שם דייר: מל שאול
חתימות:
דירה/בניין: בנין 1 דירה 3
תאריך: 14.12.15

שנינוי דיירים
מס' דייר

תכנית: אדריכלות
קנ"מ: 1:50

alternativa
משרד עריווי דיריים

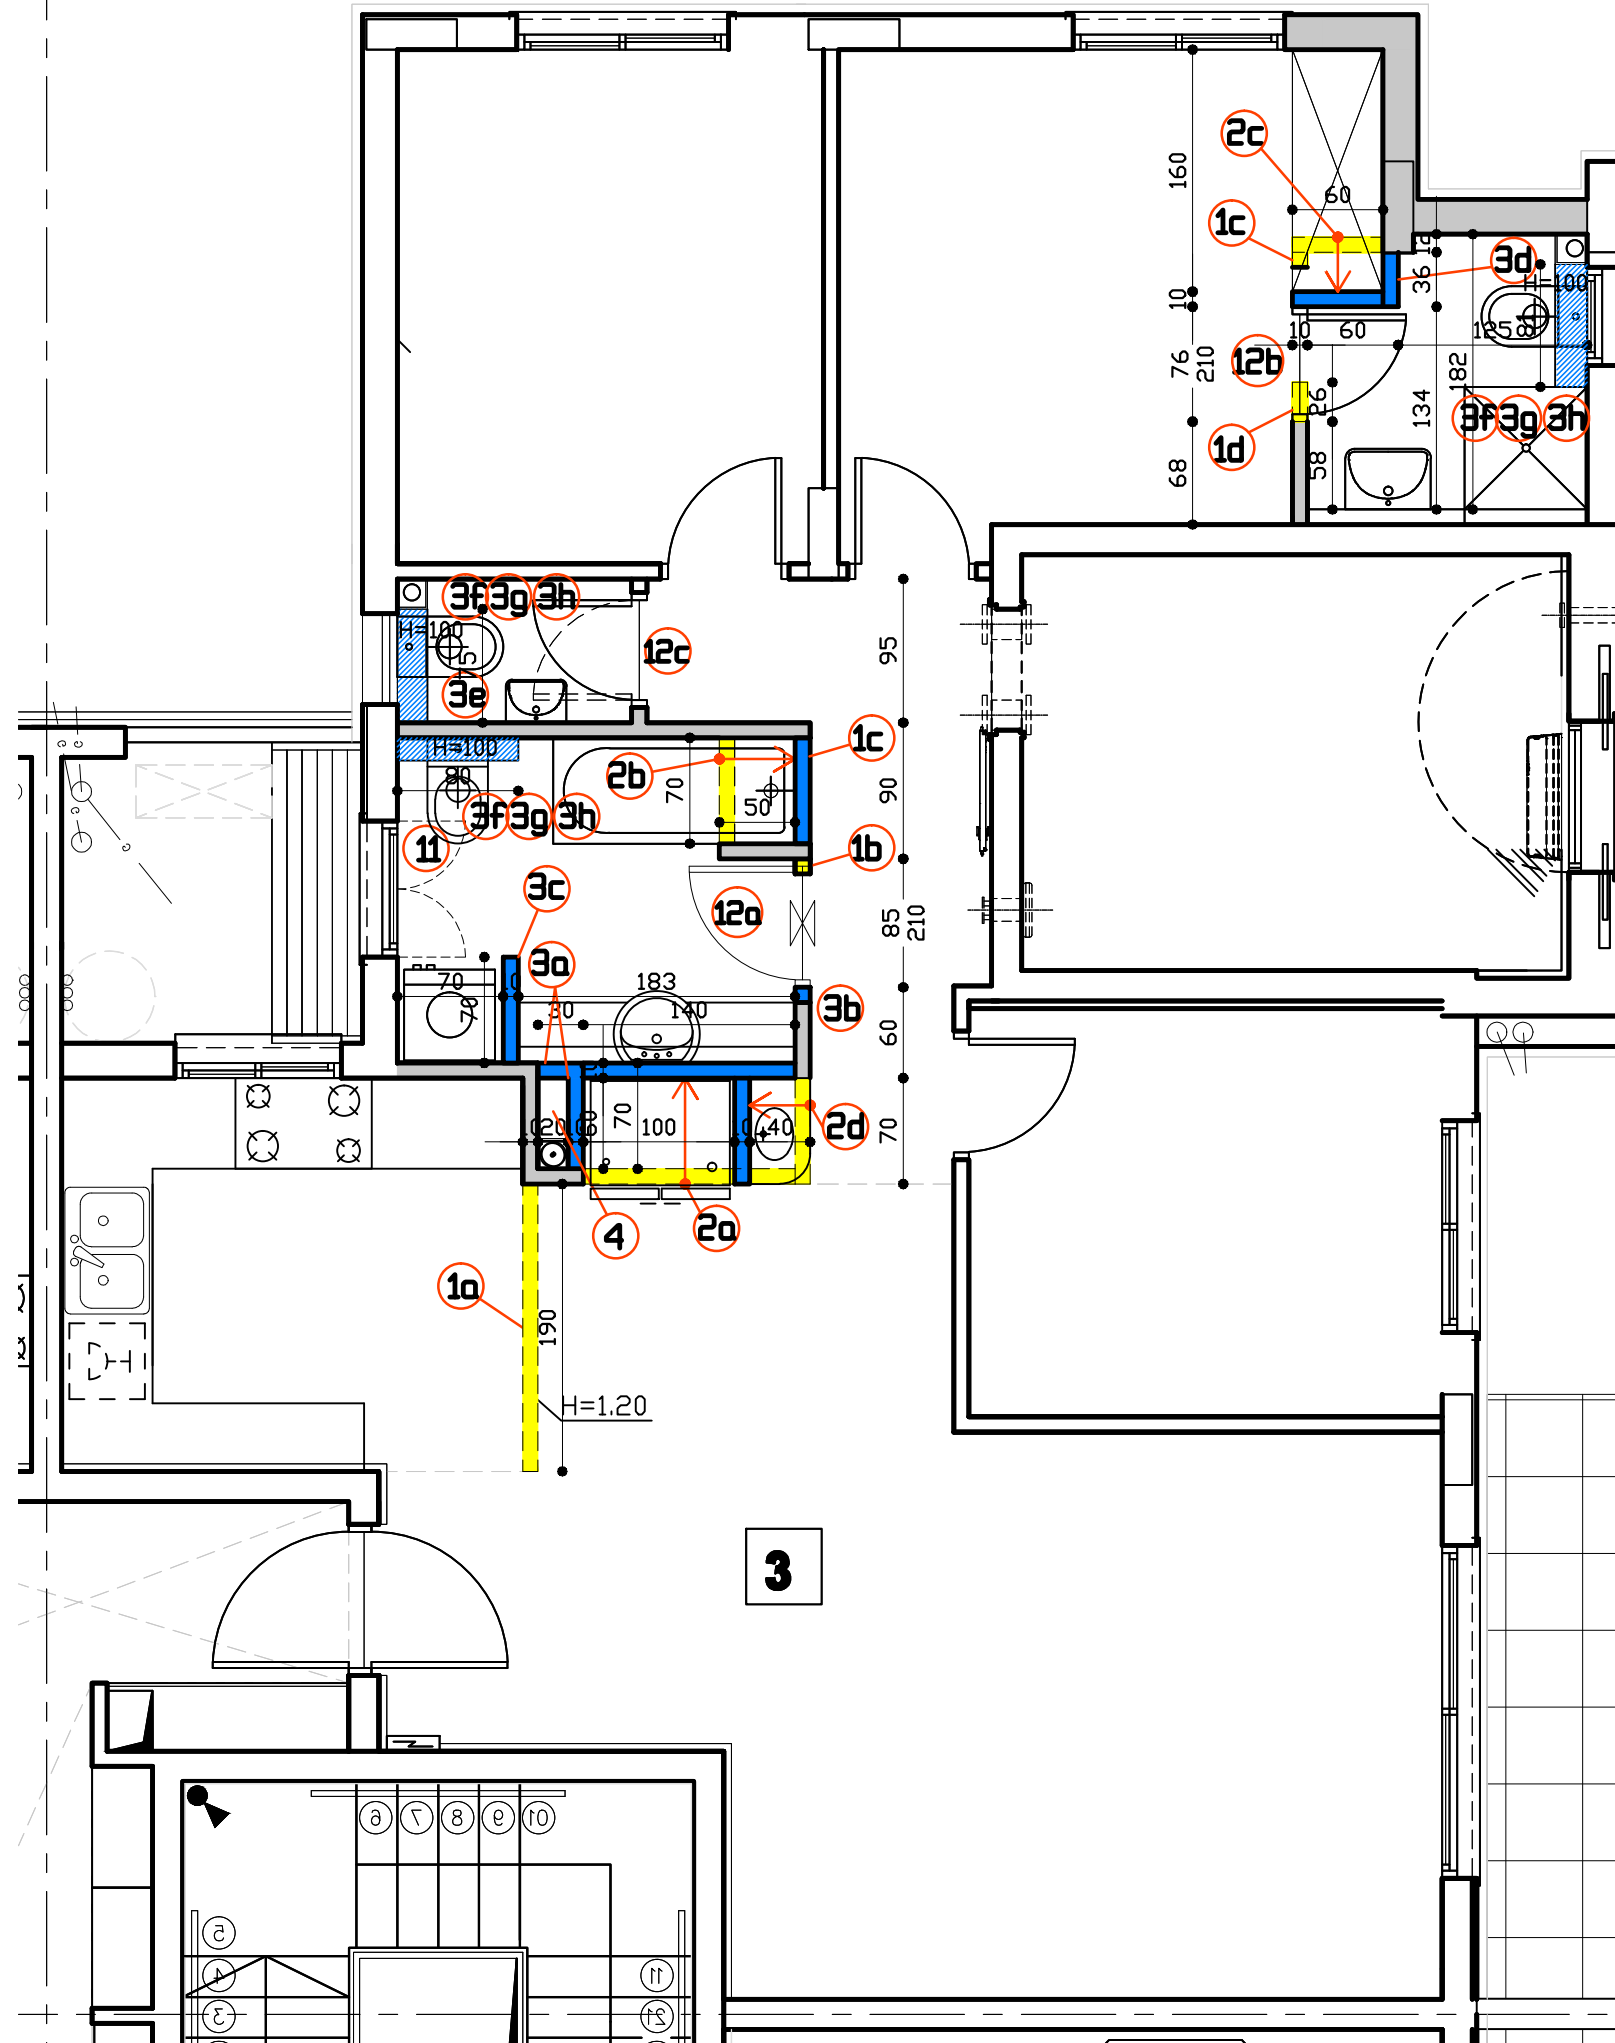
1 ביטול מחיצות בלוק 10 מתכנון מקורי

1a ביטול מחיצה נמוכה במשבח 1.90 מ' H=1.20
עפ"י קיר מסובסד

1b ביטול מחיצה 0.10 מ' בתרחצה
בעקבות שינוי מיקום דלת

1c ביטול מחיצה 0.10 מ' בתרחצה הורים

1d ביטול מחיצה 0.26 מ' בתרחצה הורים
בעקבות שינוי מיקום דלת

2 שינוי מיקום מחיצות מתכנון מקורי

2a שינוי מיקום מחיצה 1.40 מ' בין מבטח לשירותים
ב 0.70 מ' עפ"י קיר מסובסד

2b שינוי מיקום מחיצה 0.70 מ' בתרחצה ב 0.50 מ'

2c שינוי מיקום מחיצה 0.60 מ' בתשינה הורים ב 0.36 מ'

2c שינוי מיקום מחיצה 0.70 מ' במשבח ב 0.40 מ'

3 בניית מחיצות בלוק 10 סים כולל חגורות
בשן פח וצבע

3a בנית מחיצה סביב קולטן 4" 1.00 מ' = 0.70 + 0.30
עפ"י קיר מסובסד

3b בנית מחיצה 0.10 מ' בתרחצה
בעקבות שינוי מיקום דלת

3c בניית מחיצה 0.70 מ' בתרחצה ראשי

3d בניית מחיצה 0.36 מ' בתרחצה הורים

3e בנית ספספל/מדרגה עבור אסלה

3f בנית קיר עבור אסלה תלויה כולל
הכנה למיכל הדחה סמוי ללא התקנה

3g התקנת אסלה תלויה+שנק סמוי

3h סגירה אופקית/אנכית מלוח גבס ירוק עבור כיסוי
שנק הדחה סמוי

4 בידוד אקוסטי לצינור צ"צ 4" כולל ציפוי
בישמי ובידוד מזרון צמר סלעים
עפ"י קיר מסובסד

11 שינוי חלון תרחצה ראשי ל2 כנפיים

12 ביטול, הזזה, הוספה או שינוי כיוון פתיחה של דלתות

12a שינוי מיקום דלת תרחצה ב 0.10 מ'

12b שינוי מיקום דלת תרחצה הורים ב 0.26 מ'

12c שינוי כיוון פתיחת דלת שירותי אורחים
